# 発電用原子炉施設に係る特定機器の 設計の型式証明申請

## 設置許可基準規則への適合性について

2021.6.10

三菱重工業株式会社

- (参考)安全機能を損なわないための入力荷重の評価例 (詳細は資料1-3のP.10~12、別紙3参照)

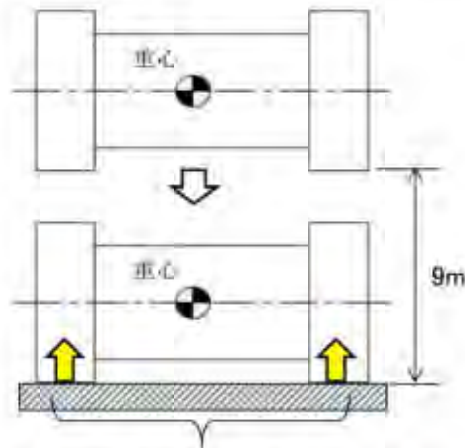
### 指摘事項(No.9')

設置許可基準規則第3条(設計基準対象施設の地盤)への適合のための設計に関し、特定兼用キャスクの設置方法②に関する安全設計全般の設計方針について、電気事業者による設置(変更)許可申請に引き継ぐべき、貯蔵用緩衝体の具体的な設計条件を説明すること。

MSF-24P型は、核燃料物質等の工場又は事業所の外における運搬に関する規則に適合するための技術上の要件を満足するように設計された特定兼用キャスクであり、特別の試験条件における9m落下時(以下、「**輸送時の9m落下**」という)においても安全機能が損なわれない設計とする。貯蔵時に想定される衝突事象に対して、以下に示すとおり輸送時の9m落下時にMSF-24P型に生じる荷重相当であれば、安全機能が損なわれることはない見通しである。

輸送時の9m落下(9m水平落下)にMSF-24P型に生じる荷重は $9.299 \times 10^7$  N(衝撃加速度:692 m/s<sup>2</sup>)である。

貯蔵時のMSF-24P型の構造は、輸送時の構造に対して差異があり、この構造差異による構造応答への影響は約7%(P.19参照)であるが、輸送時の9m水平落下では、上記の荷重が作用した場合において、安全機能を担保する部材に発生する応力が評価基準に対し、7%を上回る21%以上の余裕を有する設計であり、輸送時の9m落下時にMSF-24P型に生じる荷重相当が作用しても安全機能は維持される。

落下時にMSF-24P型に生じる荷重 $F=9.299 \times 10^7$  N (692 m/s<sup>2</sup>)

輸送時の9m落下
